ARPAT - DIREZIONE TECNICA - Settore VIA/VAS

Oggetto: AUTOSTRADA A1 MILANO-NAPOLI - Tratta Firenze Sud/Incisa Valdarno - Commento al rapporto SPEA sull'attività di monitoraggio *trimestre Luglio-Settembre 2020*.

Il *report* esaminato si riferisce all'attività di monitoraggio eseguita da SPEA lungo la tratta autostradale A1 Firenze Sud-Incisa Valdarno nel trimestre *Luglio-Settembre 2020*. La verifica è stata effettuata in collaborazione con il Settore Supporto tecnico del Dipartimento di Firenze e del Settore Agenti fisici dell'Area Vasta Centro. Documentazione analizzata:

Figura 1: stazione di monitoraggio fissa A1-FS-RA-A3-02 media giornaliera PM10, confronto con la media di PTS della campagna di misura effettuata nel trimestre in esame nella stazione A1-BR-A2-01, dati III trimestre 2020.

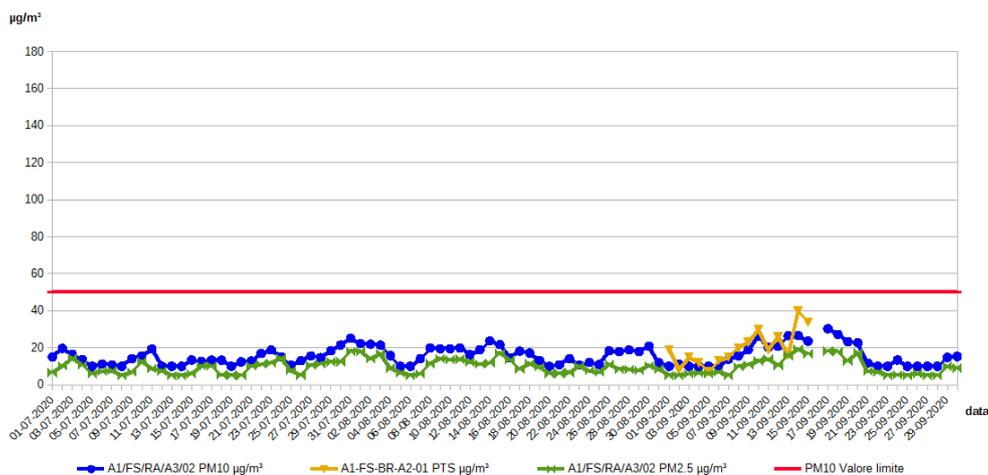
Nella Figura 1 è riportato il grafico del PM10 della stazione A1-FS-RA-A3-02 con il relativo valore giornaliero di PTS della stazione A1-FS-BR-A2-01.

Nel trimestre in esame gli inquinanti gassosi e di particolato non hanno registrato alcun superamento dei rispettivi valori limite. In generale i valori di PM10 della stazione A1-FS-RA-A3-02 seguono l'andamento della contemporanea media giornaliera di PM2.5 (Figura 1). Non emergono osservazioni degne di nota.

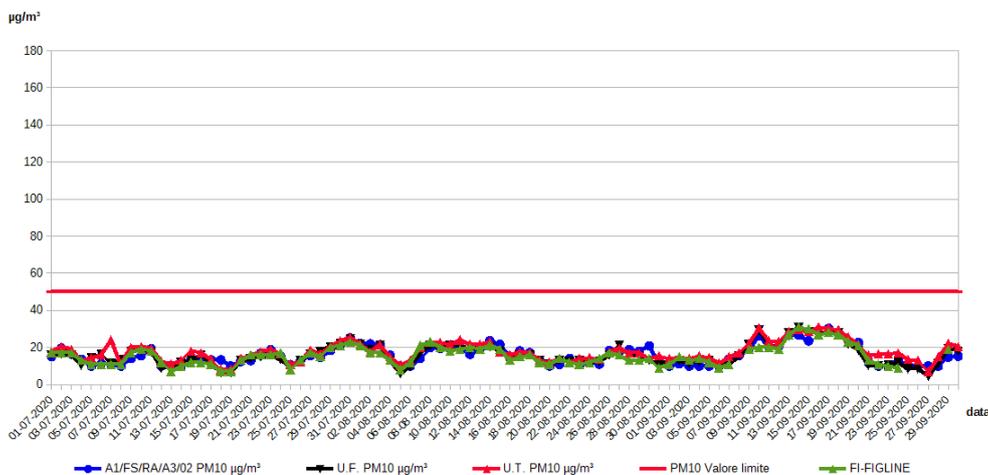
Nella Figura 2, i valori di PM10 misurati dalla stazione fissa A1-FS-RA-A3-02 sono posti in relazione con i corrispettivi valori di PM10 delle stazioni pubbliche prese come riferimento dell'Agglomerato Fiorentino (urbane traffico FI-Gramsci, FI-Mosse, urbane fondo FI-Scandicci e FI-Bassi) e della stazione FI-Figline della Zona Valdarno Aretino e Valdichiana. Non emergono osservazioni degne di nota.
